Følgeskriv – offentlig ettersyn av områderegulering for Skedsmokorset øst

Hovedutvalg for miljø og samfunn fattet en rekke tilleggs-/endringsforslag ved førstegangsbehandling av områderegulering for Skedsmokorset øst i møte 12.02.2025 (sak 12/25). I dette følgeskrivet beskrives de vedtatte endringene. *Kommunen ber om høringsinstansenes vurdering av samtlige endringer i forbindelse med høring/offentlig ettersyn.*

Figur 3: Kartutsnittet viser to mulige innkjørsler med rød pil, fra Trondheimsveien eller Skedsmo kirkevei. Jf. Vedtakspunkt 5. k)

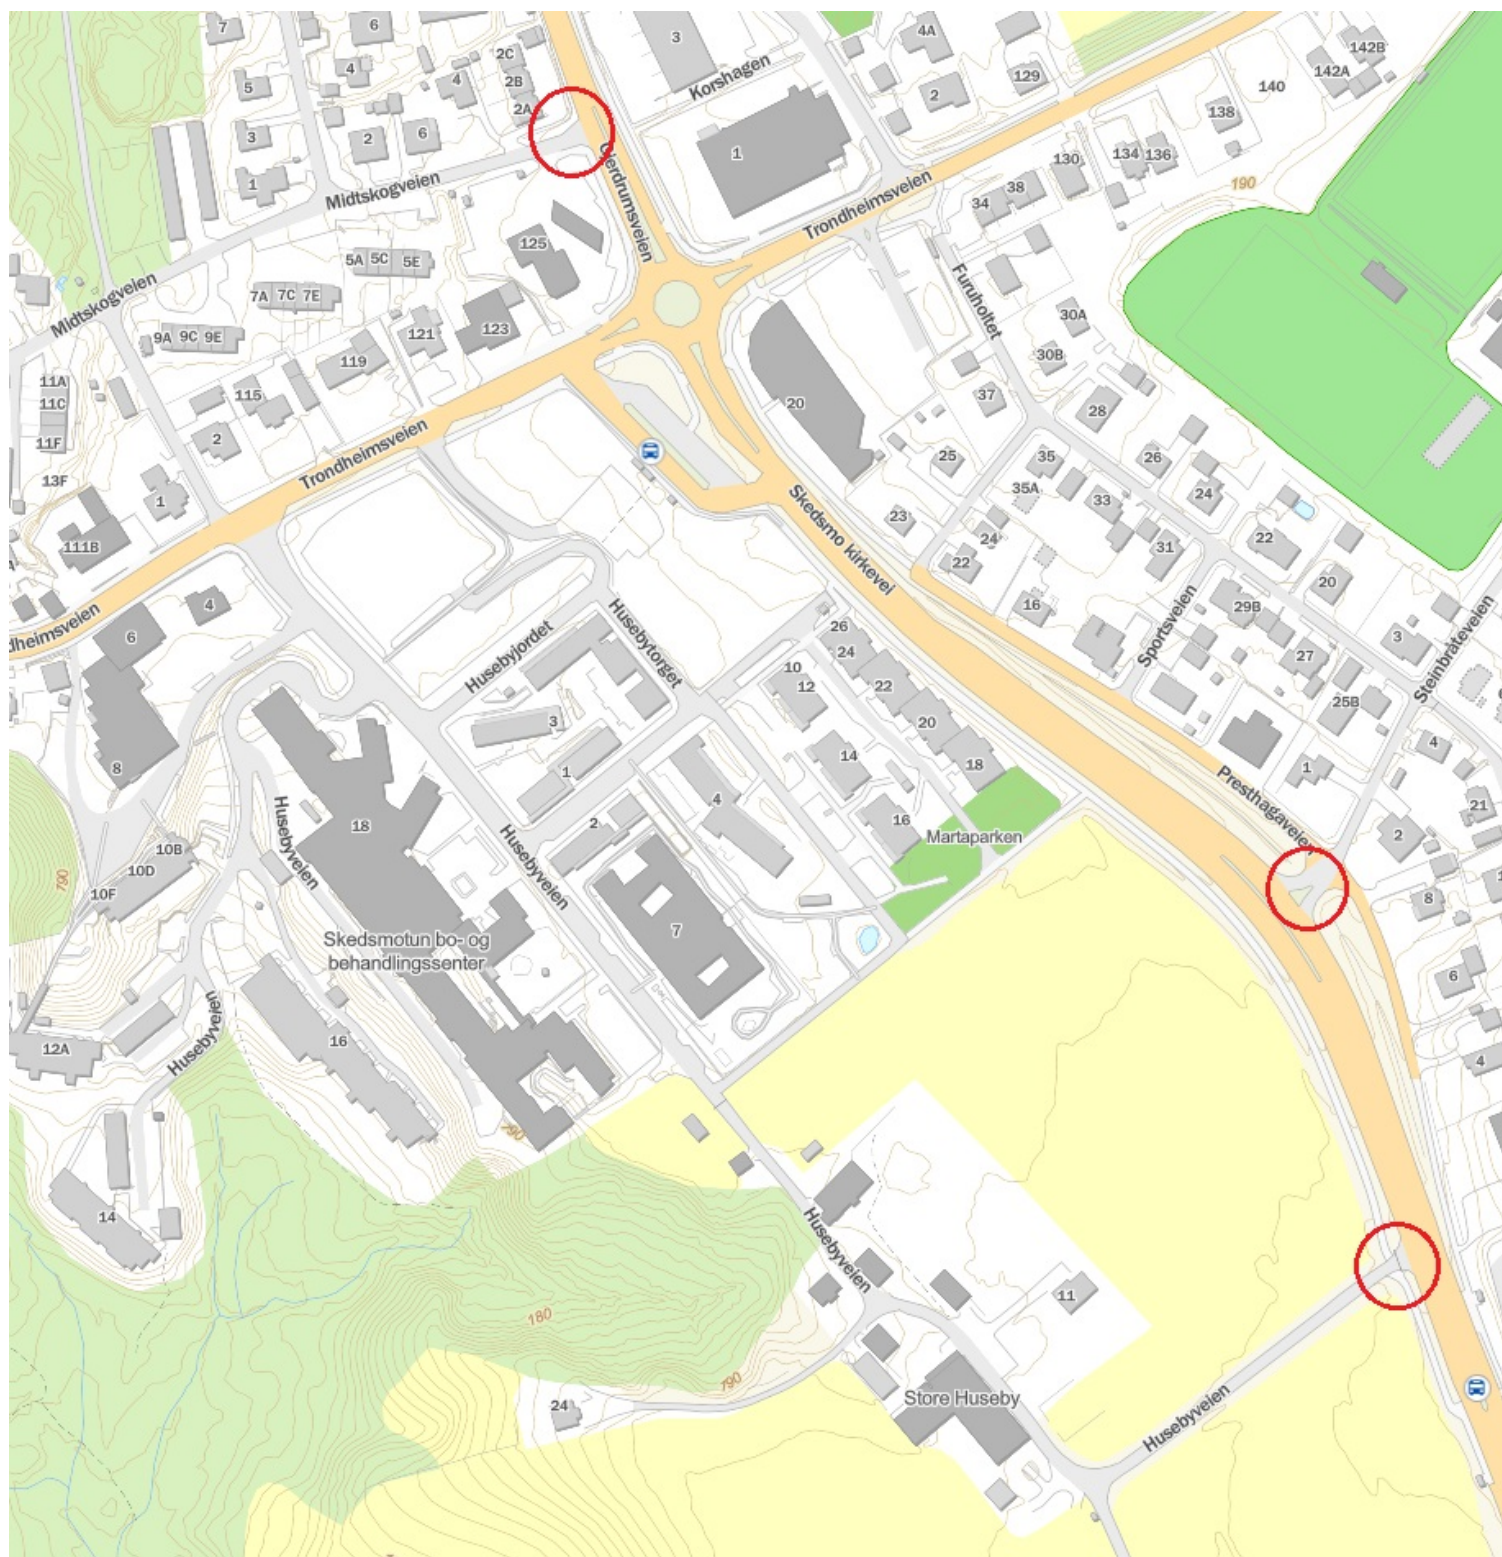
5. k) Til andregangsbehandling skal det innarbeides: Sikring av innkjørsel til Skedsmotun og Husebyjordet, samt Huseby gård og Husebylåven, enten fra Trondheimsveien eller Skedsmo kirkevei.

Forklaring/oppfølging: Endringen er ikke gjort før offentlig ettersyn. Vedlagt følger et kartutsnitt i figur 3 som viser de aktuelle veiene der det skal vurderes sikring av innkjørsel. De aktuelle innkjørslene er vist med rød pil. Det vurderes å være hensiktsmessig og effektivt å få høringspartenes syn på en slik endring nå før endringene er gjort, og vi ber derfor om innspill på vedtaket om sikring av innkjørsel fra Trondheimsveien og Skedsmo kirkevei i denne høringen.

Figur 1: Aktuelle veikryss der det skal vurderes tilrettelegging for inn- og utkjøringsmulighet i begge retninger på Fv120 til og fra Midtskogveien, Steinbråteveien og Husebyveien. Kryssene er vist med rød sirkel. Jf. vedtakspunkt 5. e).

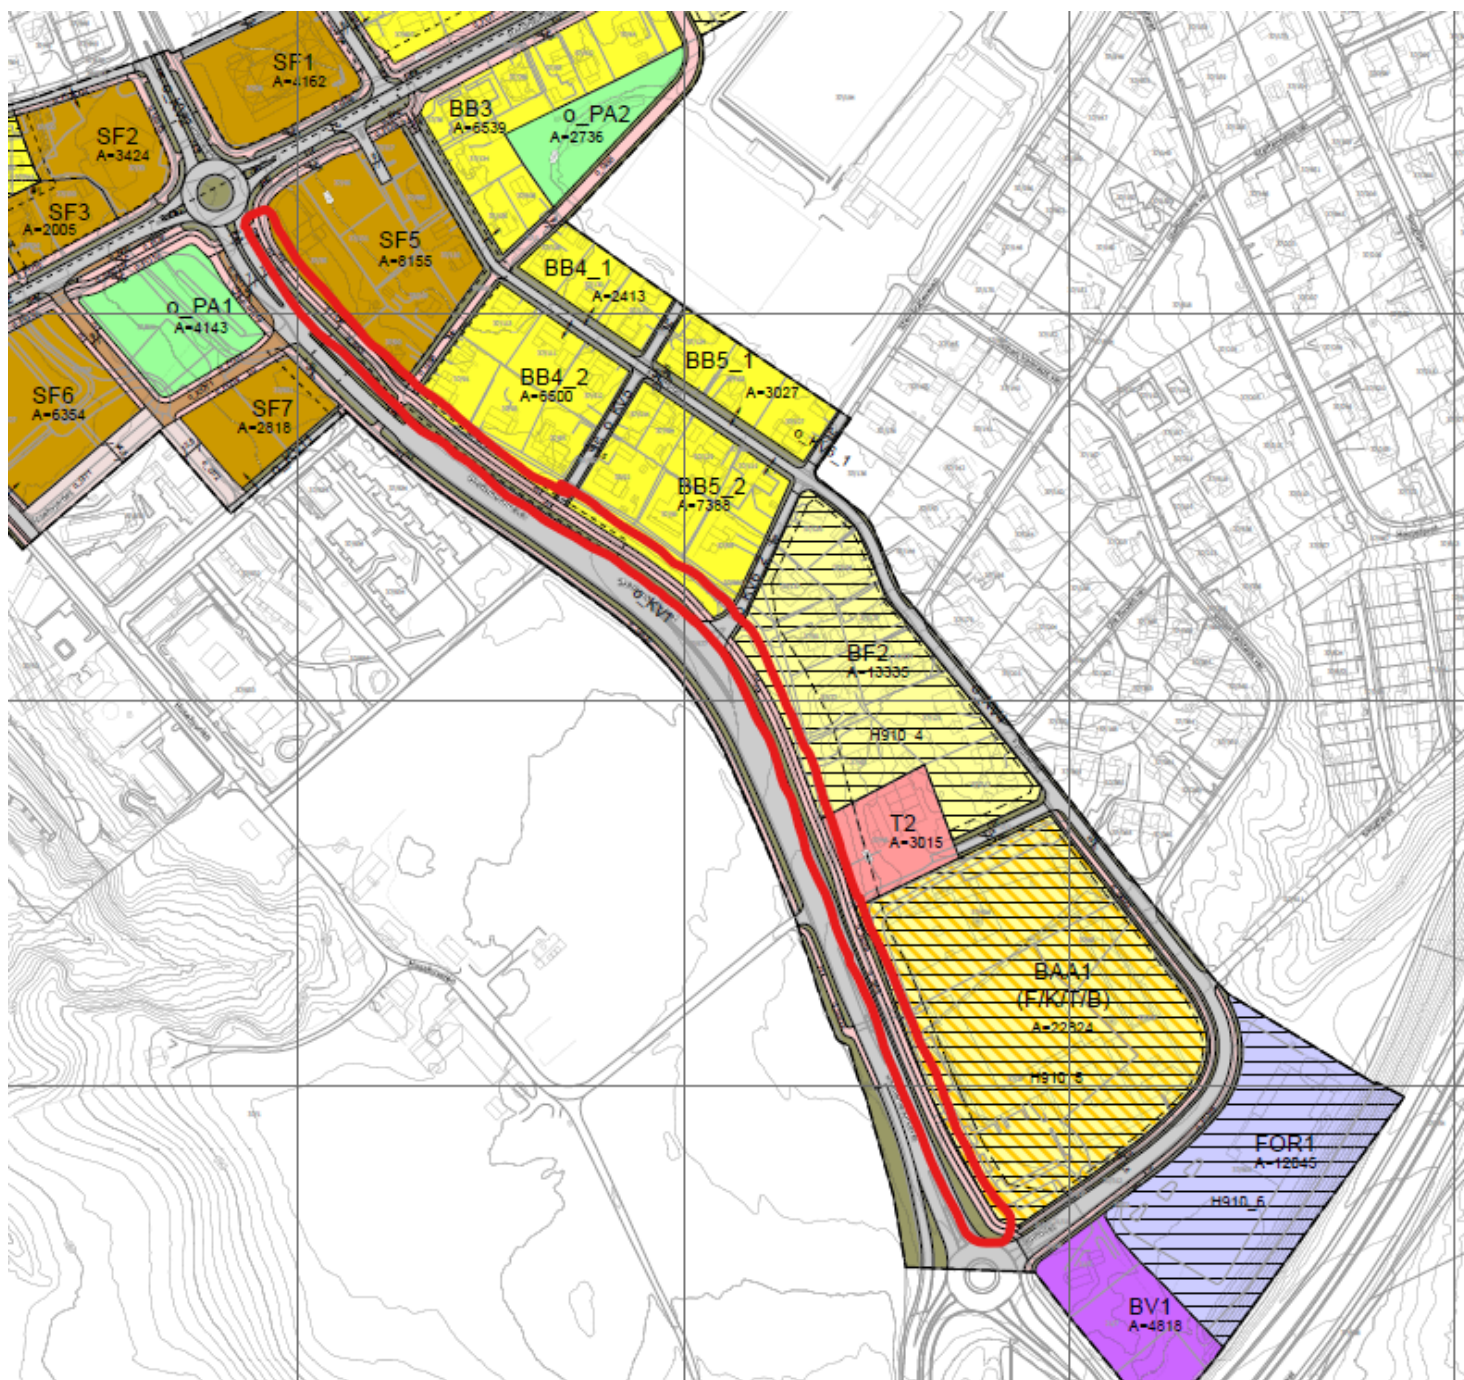
5. e) Til andregangsbehandling skal det innarbeides: Tilrettelegging for inn- og utkjøringsmulighet i begge retninger på Fv120 til og fra Midtskogveien, Steinbråteveien og Husebyveien. Dette for å sikre interntrafikken, bidra til lavere hastighet samt hindre unødig trafikk i rundkjøringene på Skedsmokorset.

Forklaring/oppfølging: Endringen er ikke gjort før offentlig ettersyn. Nedenfor i følgeskrivet følger kartutsnitt i figur 1 som viser de aktuelle veiene som framgår av vedtaket. De aktuelle kryssene er vist med rød sirkel. Endring av veiløsning i samsvar med vedtaket vil kreve store endringer i planløsning, veitegninger og plankart, og vi oppfatter at HMS ønsker planforslaget lagt ut så raskt at dette ikke kan gjøres før offentlig ettersyn. En slik løsning vil kreve nytt offentlig ettersyn. Det vil være hensiktsmessig og effektivt å få høringspartenes syn på en slik endring nå før endringene er gjort, og vi ber derfor om innspill på vedtaket om endringer av kryssløsning med inn- og utkjøringsmulighet til fv.120 for de nevnte veiene også i denne høringen.

Figur 2: Aktuell strekning der det skal legges inn grøntarealer, vist i rødt. Jf. Vedtakspunkt 5.
h)

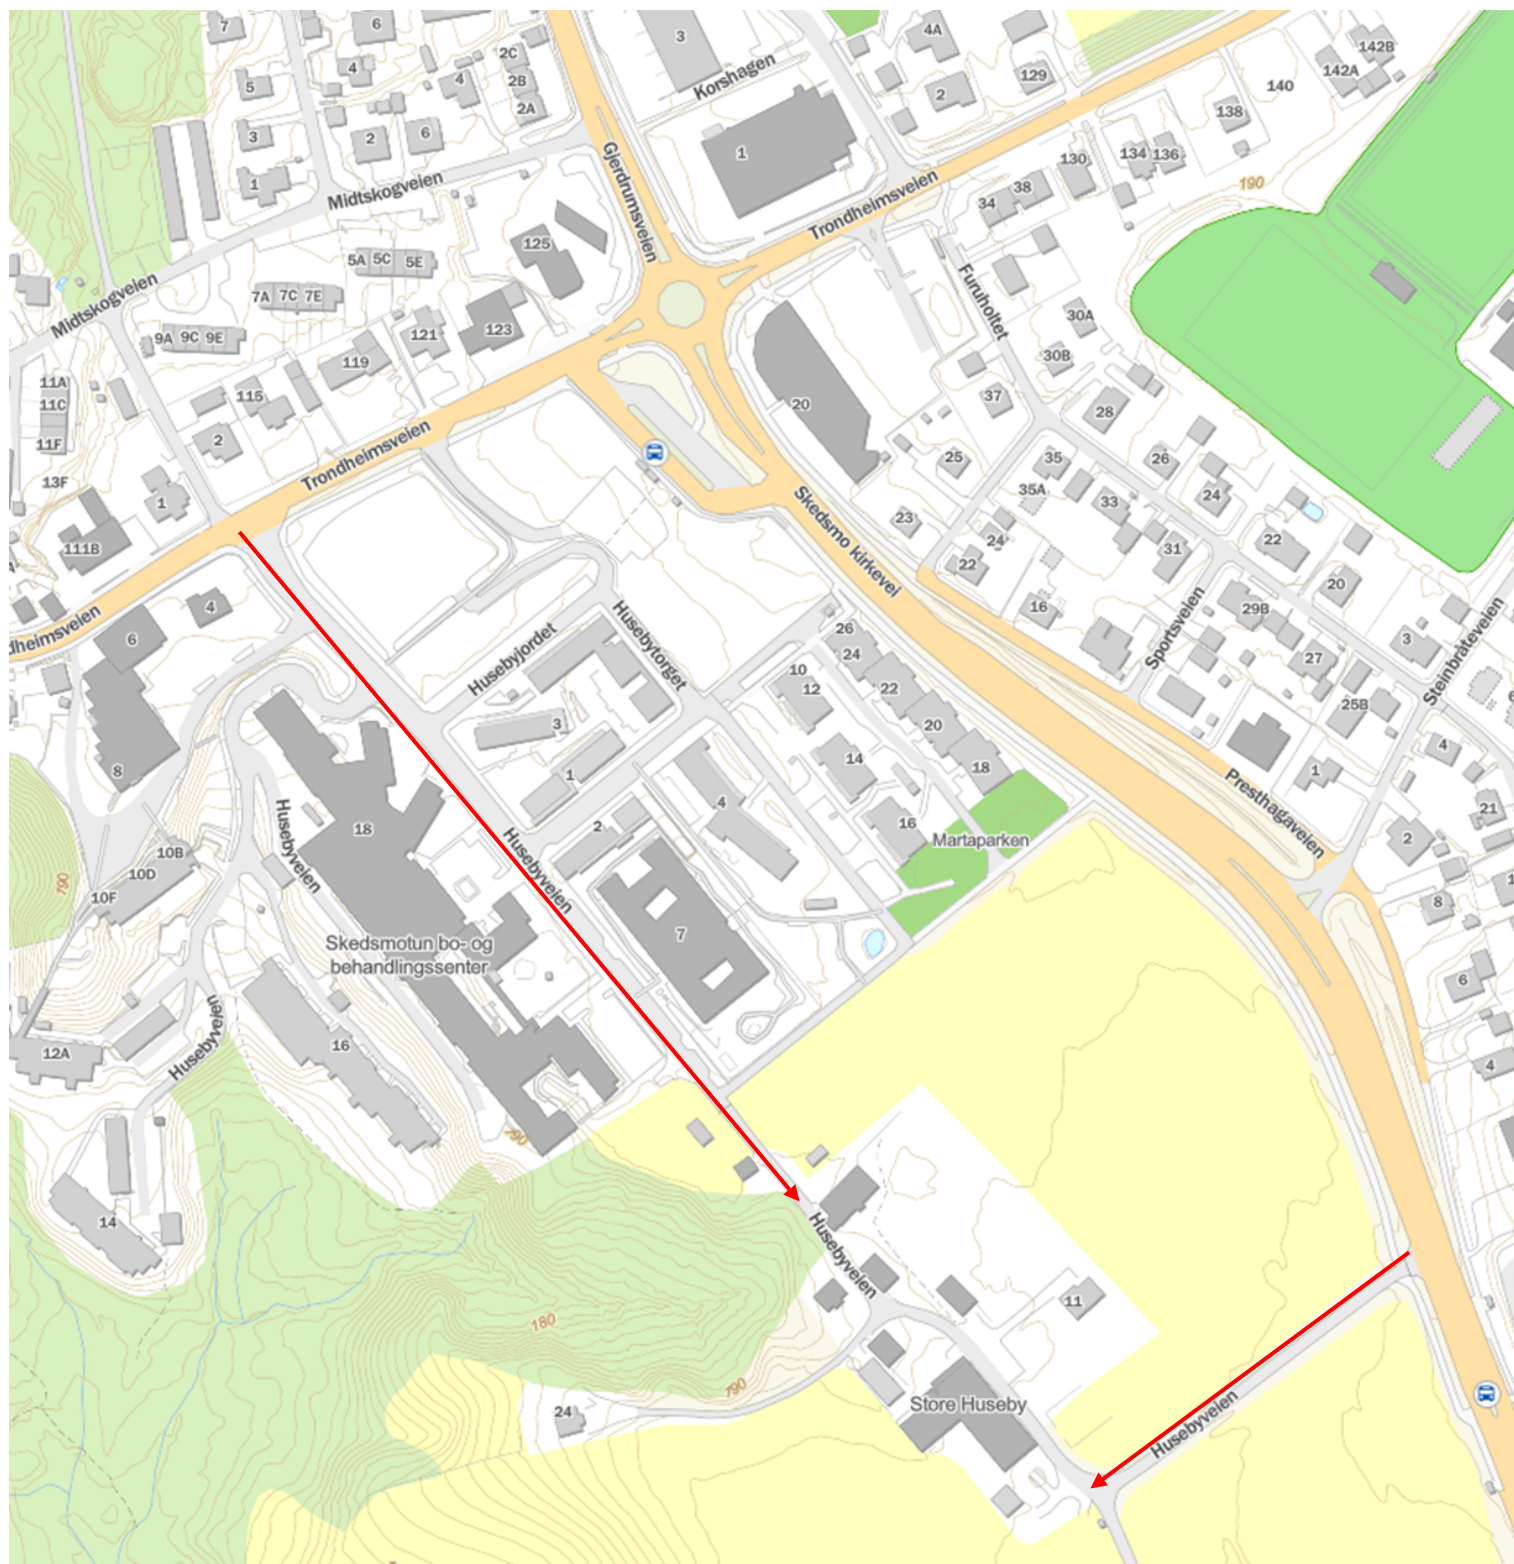
5. h) Til andregangsbehandling skal det innarbeides: Det skal legges inn områder med grøntarealer langs gang- og sykkelvei inntil fylkesveien og gis god tilgang for myke trafikanter og lokaltrafikk. Dette for å skape et tydelig bymessig preg på strekningen. Plangrepene som gjøres må ha som hovedmål å bidra til å bygge opp om et miljøgatepreg og aktivt ta grep for å redusere gjennomgangstrafikken og senke behovet for bilbruk for lokale innbyggere til det planlagte sentrum på Skedsmokorset.

Forklaring/oppfølging: Endringen er ikke gjort før offentlig ettersyn. Gang- og sykkelveien det vises til i vedtakspunktet går langs østsiden av Skedsmo kirkevei (fv. 120) fra område sør for rundkjøringen ned til Skedsmo senter. Se strekningen markert i figur 2 lenger ned i
